川内原子力発電所1号炉 劣化状況評価書 変更箇所【本冊】

変更前	変更後	変更理由
表紙 添付書類二 川内原子力発電所 1 号炉 劣化状況評価書 2022年10月 九州電力株式会社	表紙 添付書類二 川内原子力発電所 1 号炉 劣化状況評価書 2022年10月 (2023年9月一部変更) 九州電力株式会社	補正に伴う修正

川内原子力発電所1号炉 劣化状況評価書 変更箇所【別冊 ポンプ用電動機 高圧ポンプ用電動機】

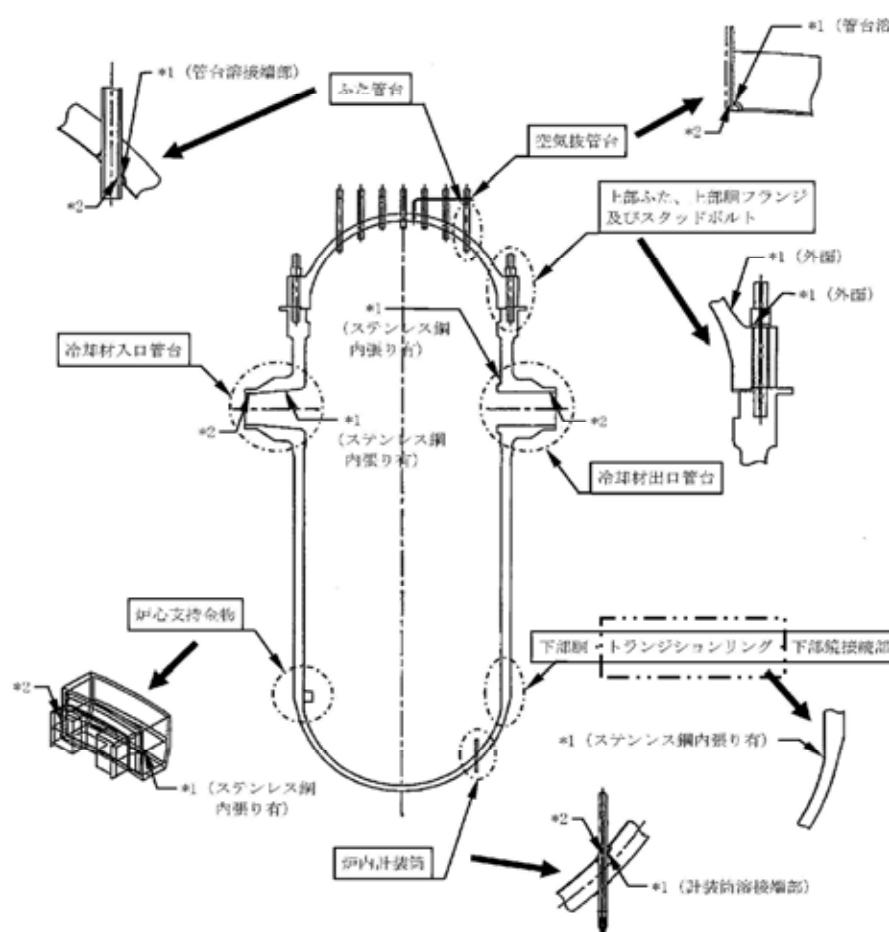
変更前	変更後	変更理由																																																																								
<p>P23</p> <p>* 1 : アレニウス則</p> $\log Y = -A + \frac{B}{273 + t} \quad \dots \dots \quad (1)$ <p>Y : 寿命時間 (h) t : 運転温度 (°C) A、B : 定数 $\log Y$: 自然対数</p> <p>この耐熱寿命曲線は、電動機に適用している絶縁固有の特性を表す。 この (1) 式に当該電動機の運転温度*² t (°C) を代入して、寿命を求める。 この寿命で絶縁寿命が決定される。</p> <p>* 2 : 運転温度</p> <p>運転温度は、使用最高温度を用いる。 使用最高温度=周囲温度+固定子コイルの温度上昇 +測定ポイントとホットスポットとの差 (マージン)</p> <p>固定子コイルの絶縁寿命は、評価結果より稼働率100%で、19.95年と判断する。</p> <p>表2.3-1 固定子コイル長期健全性評価における試験条件</p> <table border="1"> <thead> <tr> <th>手順</th><th>試験項目</th><th>試験条件1</th><th>試験条件2</th><th>実機設計条件</th></tr> </thead> <tbody> <tr> <td rowspan="3">①</td><td>温 度</td><td>170°C × 2 時間 (加熱1.5 h、冷却0.5 h、at 80%RH)</td><td>190°C × 2 時間 (加熱1.5 h、冷却0.5 h、at 80%RH)</td><td>最大145°C</td></tr> <tr> <td>電 壓</td><td>6.6kV—常時印加</td><td>6.6kV—常時印加</td><td>6.6kV</td></tr> <tr> <td>振 動</td><td>1.5G—常時加振</td><td>1.5G—常時加振</td><td>1G以下</td></tr> <tr> <td rowspan="3">②</td><td>湿 度</td><td>100%RH—40時間 (at 50°C)</td><td>100%RH—40時間 (at 40°C)</td><td>最大100%RH (at 40°C)</td></tr> <tr> <td>電 壓</td><td>6.6kV—常時印加</td><td>6.6kV—常時印加</td><td>6.6kV</td></tr> <tr> <td>振 動</td><td>1.5G—常時加振</td><td>1.5G—常時加振</td><td>1G以下</td></tr> <tr> <td>③</td><td>チェック電 壓</td><td>対地間 1.5×E=9.9kV—1分間 線間 150V—1分間</td><td>対地間 1.5×E=9.9kV—1分間 線間 150V—1分間</td><td>—</td></tr> </tbody> </table> <p>RH: relative humidity (相対湿度)</p> <p>[出典: メーカデータ]</p> <p>- 23 -</p>	手順	試験項目	試験条件1	試験条件2	実機設計条件	①	温 度	170°C × 2 時間 (加熱1.5 h、冷却0.5 h、at 80%RH)	190°C × 2 時間 (加熱1.5 h、冷却0.5 h、at 80%RH)	最大145°C	電 壓	6.6kV—常時印加	6.6kV—常時印加	6.6kV	振 動	1.5G—常時加振	1.5G—常時加振	1G以下	②	湿 度	100%RH—40時間 (at 50°C)	100%RH—40時間 (at 40°C)	最大100%RH (at 40°C)	電 壓	6.6kV—常時印加	6.6kV—常時印加	6.6kV	振 動	1.5G—常時加振	1.5G—常時加振	1G以下	③	チェック電 壓	対地間 1.5×E=9.9kV—1分間 線間 150V—1分間	対地間 1.5×E=9.9kV—1分間 線間 150V—1分間	—	<p>P23</p> <p>* 1 : アレニウス則</p> $\log Y = -A + \frac{B}{273 + t} \quad \dots \dots \quad (1)$ <p>Y : 寿命時間 (h) t : 運転温度 (°C) A、B : 定数 $\log Y$: 自然対数</p> <p>この耐熱寿命曲線は、電動機に適用している絶縁固有の特性を表す。 この (1) 式に当該電動機の運転温度*² t (°C) を代入して、寿命を求める。 この寿命で絶縁寿命が決定される。</p> <p>* 2 : 運転温度</p> <p>運転温度は、使用最高温度を用いる。 使用最高温度=周囲温度+固定子コイルの温度上昇 +測定ポイントとホットスポットとの差 (マージン)</p> <p>固定子コイルの絶縁寿命は、評価結果より稼働率100%で、19.95年と判断する。</p> <p>表2.3-1 固定子コイル長期健全性評価における試験条件</p> <table border="1"> <thead> <tr> <th>手順</th><th>試験項目</th><th>試験条件1</th><th>試験条件2</th><th>実機設計条件</th></tr> </thead> <tbody> <tr> <td rowspan="3">①</td><td>温 度</td><td>170°C × 2 時間 (加熱1.5 h、冷却0.5 h、at 80%RH)</td><td>190°C × 2 時間 (加熱1.5 h、冷却0.5 h、at 80%RH)</td><td>最大145°C</td></tr> <tr> <td>電 壓</td><td>6.6kV—常時印加</td><td>6.6kV—常時印加</td><td>6.6kV</td></tr> <tr> <td>振 動</td><td>1.5G—常時加振</td><td>1.5G—常時加振</td><td>1G以下</td></tr> <tr> <td rowspan="3">②</td><td>湿 度</td><td>100%RH—40時間 (at 50°C)</td><td>100%RH—40時間 (at 40°C)</td><td>最大100%RH (at 40°C)</td></tr> <tr> <td>電 壓</td><td>6.6kV—常時印加</td><td>6.6kV—常時印加</td><td>6.6kV</td></tr> <tr> <td>振 動</td><td>1.5G—常時加振</td><td>1.5G—常時加振</td><td>1G以下</td></tr> <tr> <td>③</td><td>チェック電 壓</td><td>対地間 1.5×E=9.9kV—1分間 線間 150V—1分間</td><td>対地間 1.5×E=9.9kV—1分間 線間 150V—1分間</td><td>—</td></tr> </tbody> </table> <p>RH: relative humidity (相対湿度)</p> <p>[出典: メーカデータ]</p> <p>- 23 -</p>	手順	試験項目	試験条件1	試験条件2	実機設計条件	①	温 度	170°C × 2 時間 (加熱1.5 h、冷却0.5 h、at 80%RH)	190°C × 2 時間 (加熱1.5 h、冷却0.5 h、at 80%RH)	最大145°C	電 壓	6.6kV—常時印加	6.6kV—常時印加	6.6kV	振 動	1.5G—常時加振	1.5G—常時加振	1G以下	②	湿 度	100%RH—40時間 (at 50°C)	100%RH—40時間 (at 40°C)	最大100%RH (at 40°C)	電 壓	6.6kV—常時印加	6.6kV—常時印加	6.6kV	振 動	1.5G—常時加振	1.5G—常時加振	1G以下	③	チェック電 壓	対地間 1.5×E=9.9kV—1分間 線間 150V—1分間	対地間 1.5×E=9.9kV—1分間 線間 150V—1分間	—	<p>[絶縁低下] ヒアリングコメントNo. 22に伴う修正</p>
